REPÚBLICA DE PANAMÁ
MINISTERIO DE AMBIENTE

RESOLUCIÓN No. DEIA-RE- 005 -2022
De 24 de junio de 2022

Por la cual se resuelve la solicitud de retiro del Estudio de Impacto Ambiental, categoría II, del proyecto denominado: “**CANTERA PETROSA**”.

IMAGEN DEL ÁREA SEGREGADA Y EL ÁREA DEL PROYECTO

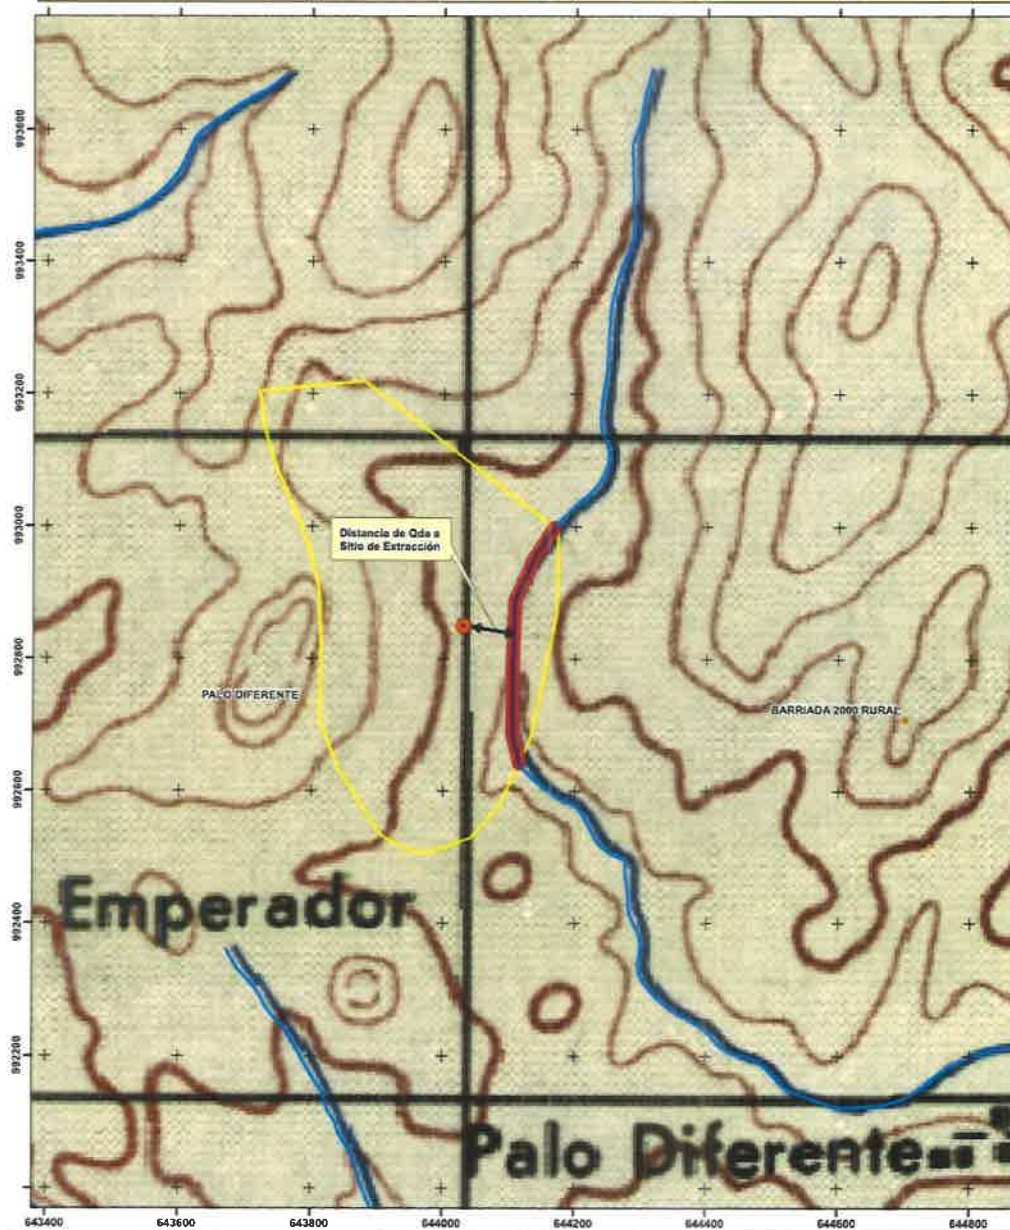
2. Respecto a la respuesta de la pregunta dos (2) de la primera información aclaratoria, referente a la ubicación del área de trituración, se indica *“El alcance del proyecto solo contempla la instalación de una planta trituradora...”*, y se presentan las coordenadas de ubicación de la misma. Dichas coordenadas fueron verificadas por la Dirección de Información Ambiental, mediante MEMORANDO-01435-2021 señalando que el polígono de planta trituradora cuenta con una superficie de 0 ha + 8.171 m² conjuntamente indica que: *“El polígono de la planta trituradora mantiene un segmento fuera del área del polígono de 79 m² (1%)...”*. Por otro lado, en relación a la ubicación de los frentes de extracción, no se detallan las coordenadas de ubicación de las superficies empleadas para éstas actividades (sólo se presenta un punto de referencia), coordenadas de referencia de los sitios colindantes con las cuales se definen las distancias entre estas y el área del proyecto, por lo cual se requiere:

- a. Presentar las coordenadas de ubicación de las superficies que se utilizarán como frentes de extracción, conjuntamente presentar plano que describa las distancias entre los frentes de extracción y las áreas colindantes, considerando las zonas de protección de fuentes hídricas, las comunidades existentes en las zonas circundantes e infraestructuras privadas y gubernamentales (líneas de transmisión,

Sobre el área segregada no se realizarán trabajos de perforación y voladuras ni ninguna operación que pueda impactar o perjudicar las líneas de alta tensión que atraviesan la propiedad.

MALLA DE PERFORACION Y ENCENDIDO

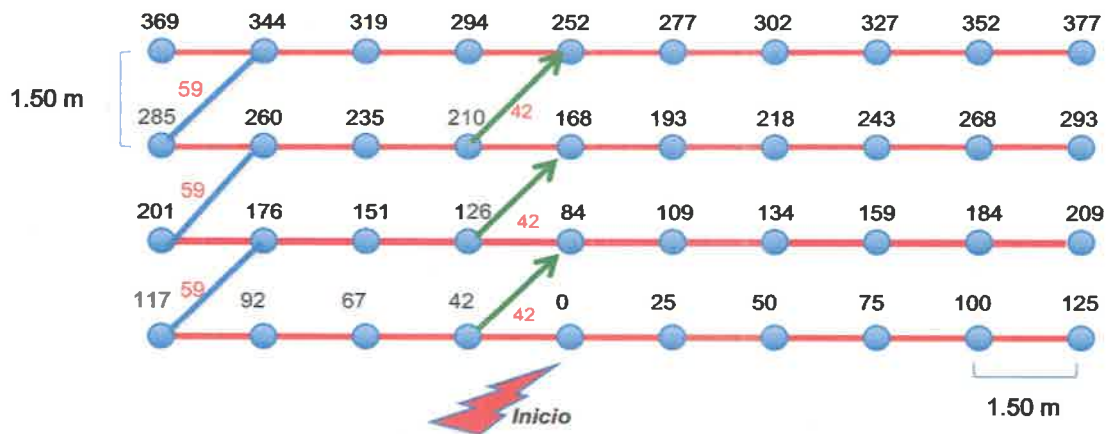
“1. Para las voladuras solicitarán permiso a la Dirección de Recursos Minerales del MICI mediante la aprobación y diseño de Plan de Voladuras. No se tiene previsto informar a EDEMET ni a ETESA sobre estas voladuras las cuales pueden afectar y tener consecuencias graves de darse un daño en la Subestación o en las Líneas de Transmisión con consecuencias hasta de un apagón Nacional.

5. Presentarán para aprobación un Plan de Voladuras durante la ejecución el cual no se involucra las empresas eléctricas.

Afectación dentro de la servidumbre eléctrica de la Línea de Transmisión
230 kv Línea 12A y 13A. Área de Palo Diferente Burunga Arraiján

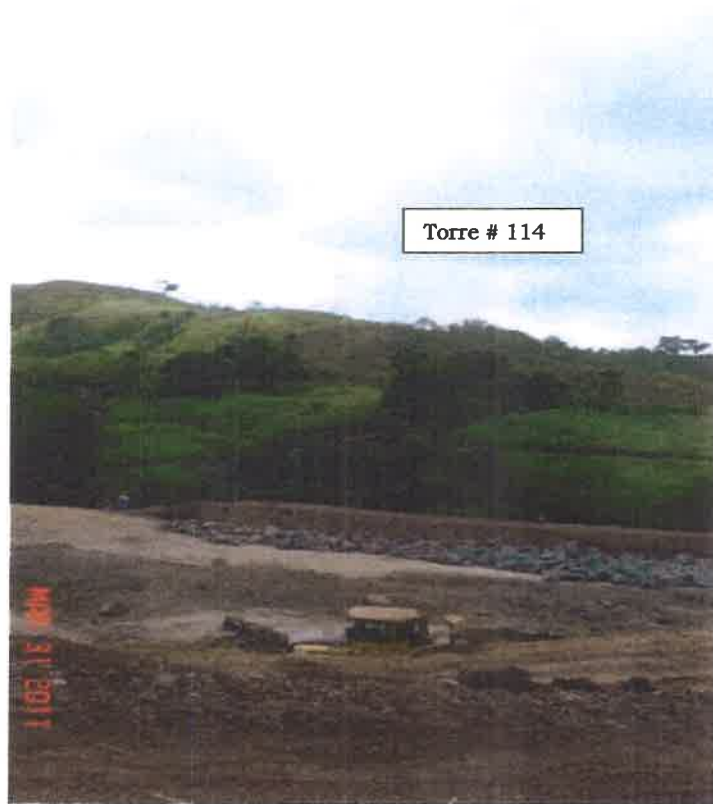
Fotografía 1: Imagen tomada en marzo 2011 en donde se observa movimiento de tierra debajo de la Línea de Transmisión, actividad que no puede realizarse dentro de la servidumbre eléctrica.

Dentro de la fotografía N°1 se observa la remoción de tierra limitando el espacio requerido para los trabajadores de ETESA poder realizar sus mantenimientos y labores operativos de la Línea de Transmisión.

Fotografía 2 Imagen tomada en marzo 2011 en donde se observa movimiento de camiones de equipo pesado debajo de la servidumbre eléctrica. Actividad no segura.
